PLAN LOCAL D'URBANISME

Modification n°9

ROUFFACH

1.a. Note de présentation

Extrait APRÈS modification – 1 secteur AUb, 3 zones N, un ER et des éléments de préservation du paysage (art L.151-23 du CU)

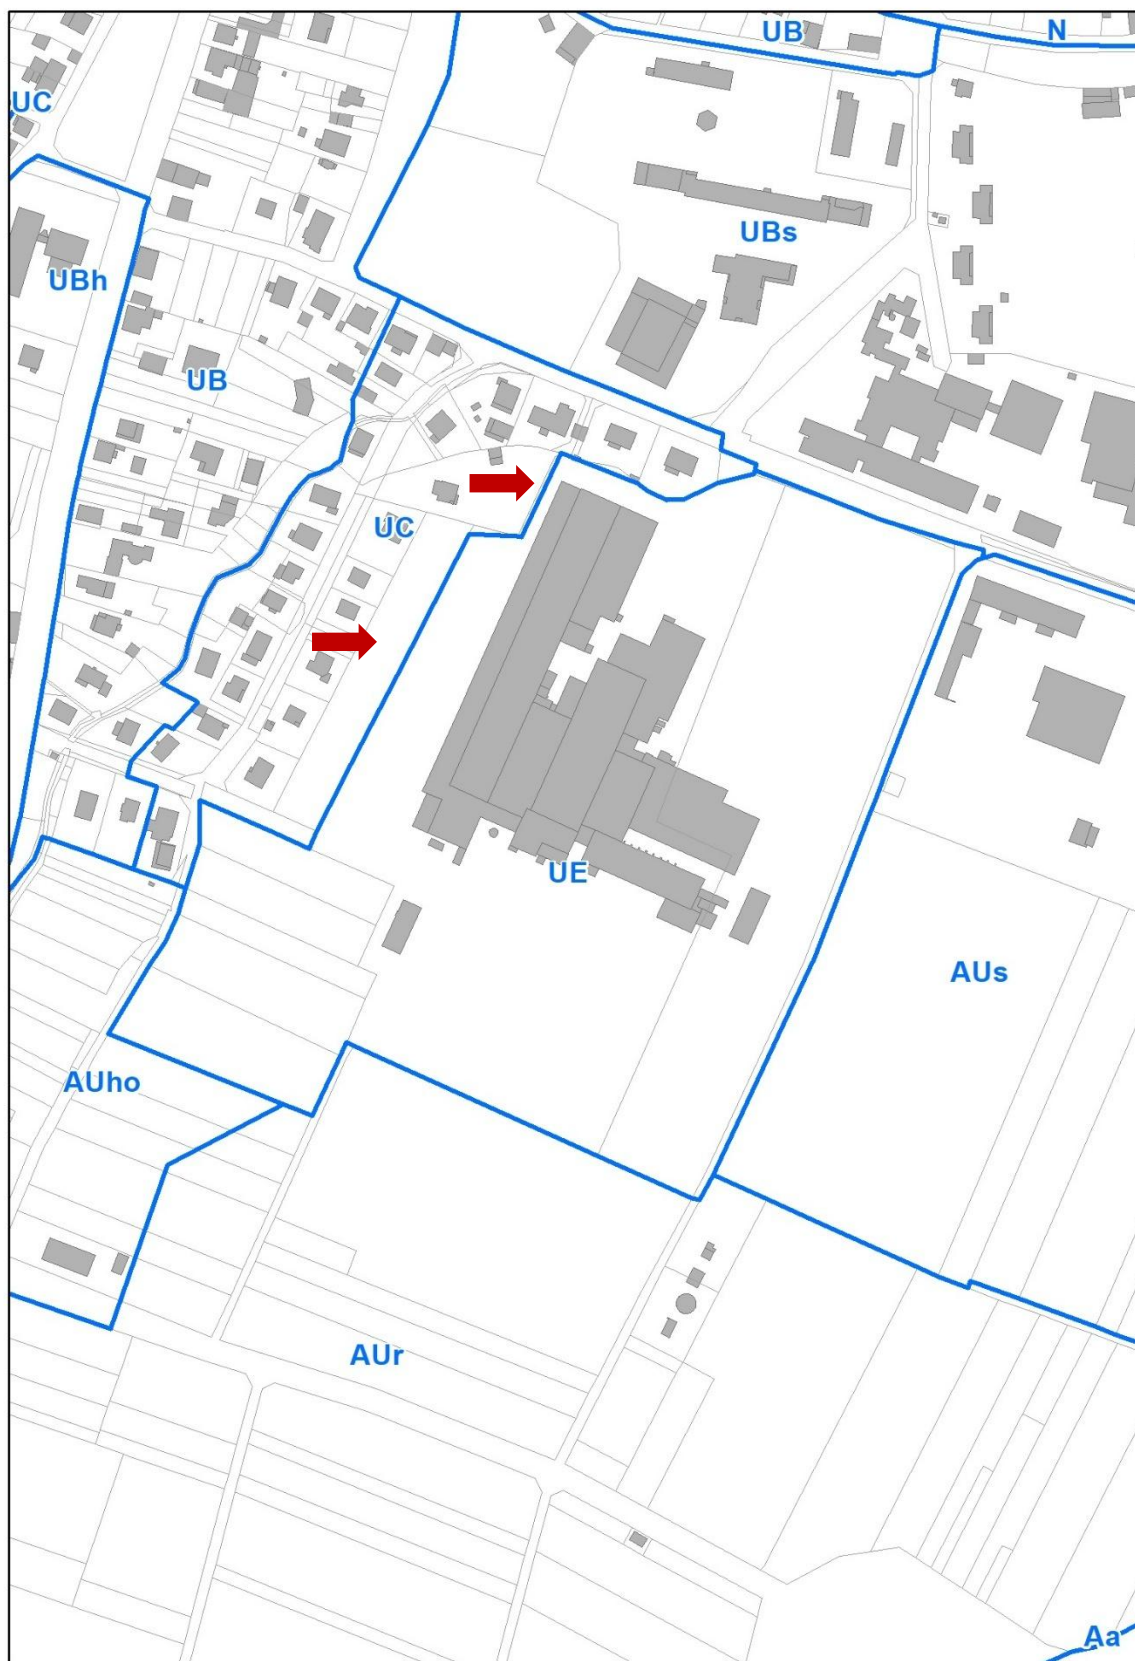
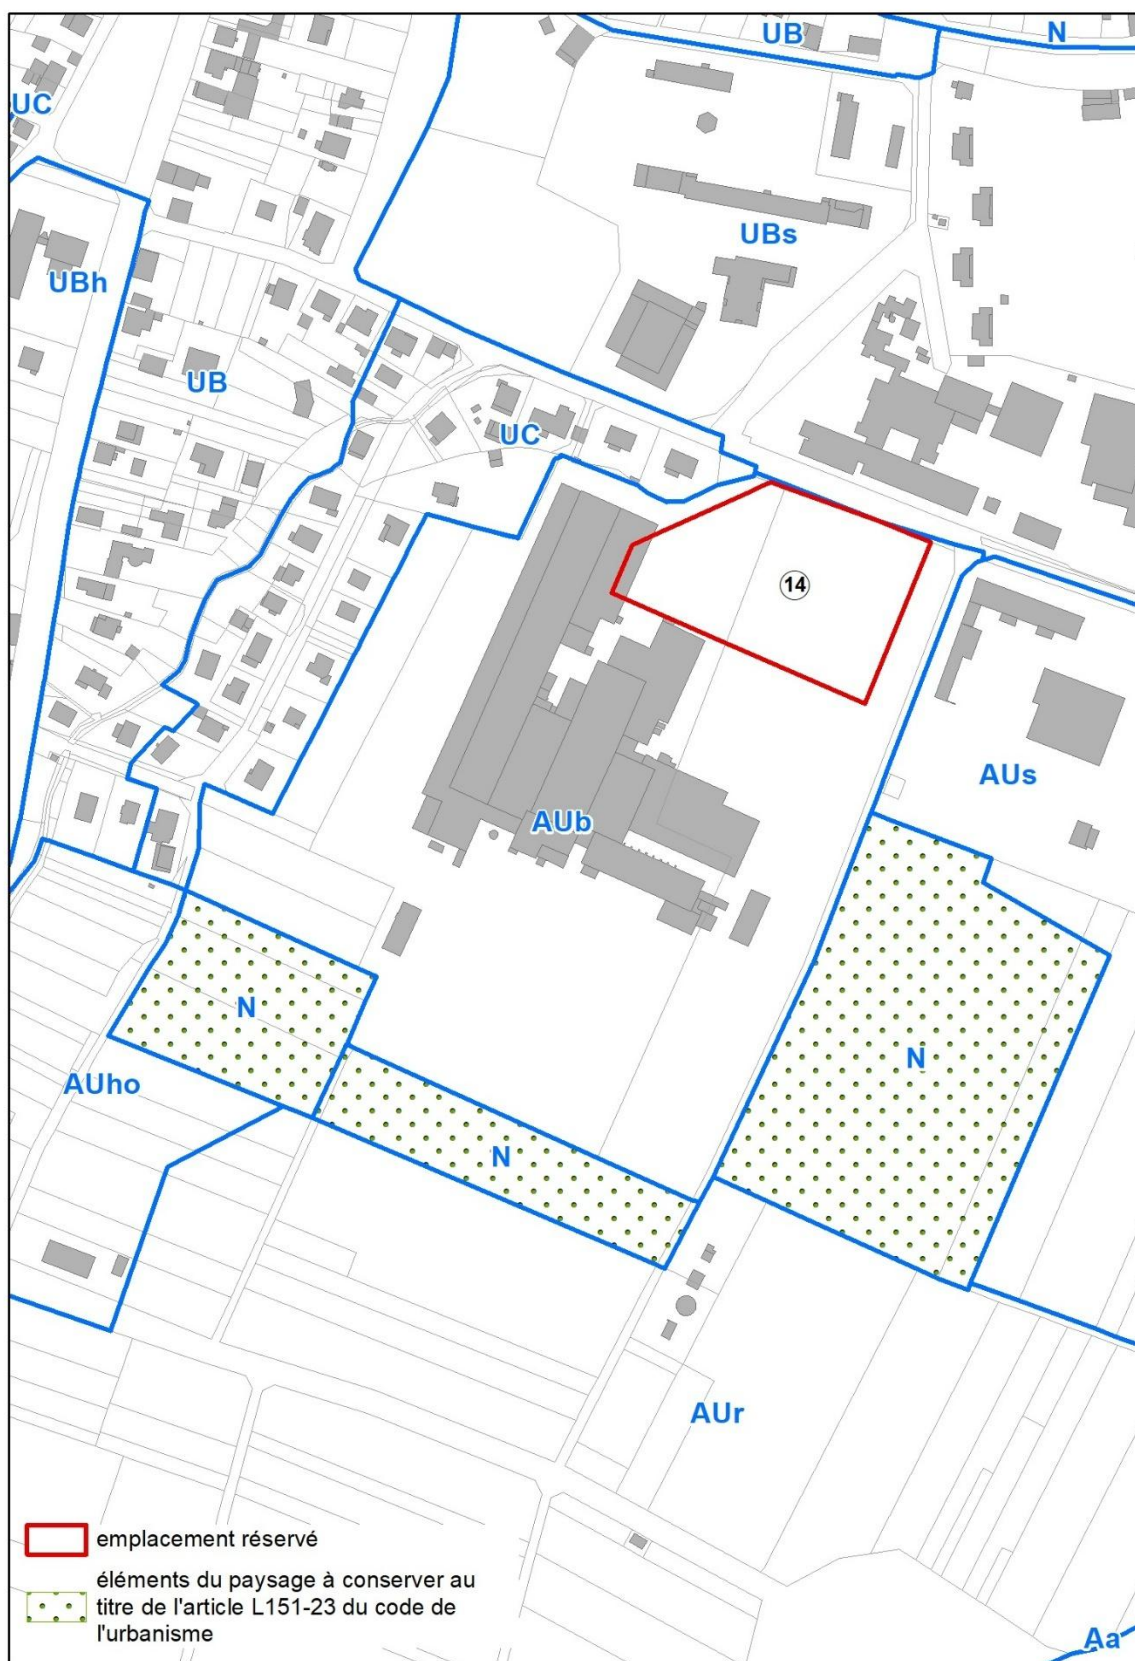
Afin d'encadrer au mieux ce projet de résorption de friche et de création d'un nouveau quartier urbain par un aménagement d'ensemble, un nouveau secteur AUb (8,62 ha) est spécifiquement créé dans le PLU.

- Création d'un secteur AUb qui renvoie par séquences à des OAP spécifiques à ce même secteur ;
- Création de trois zones N supplémentaires en périphérie sud et est du secteur AUb ;
- Création d'un emplacement réservé n°14 d'un hectare, dont le bénéficiaire est la commune de Rouffach, pour la réalisation d'équipements publics, notamment d'un espace de stationnement public.
- Création d'éléments de préservation du paysage à conserver au titre de l'article L.151-23 du code de l'urbanisme : surcharges graphiques dans les trois zones N nouvellement rajoutées au PLU.

De fait, la superficie du secteur AUb actuelle correspond à la somme de la surface UE et UC (environ 9,45 ha) – 0,85 ha reclassé en zone N (cf. secteur SW) par rapport au zonage du PLU ancien. Par ailleurs, 0,75 ha environ de secteur AUr ont été reclassés en N (secteur sud) et 2,67 ha environ de secteur AUs sont reclassés en N (secteur est).

Extrait AVANT modification – Zone UE pour l'essentiel (2 parcelles UC)
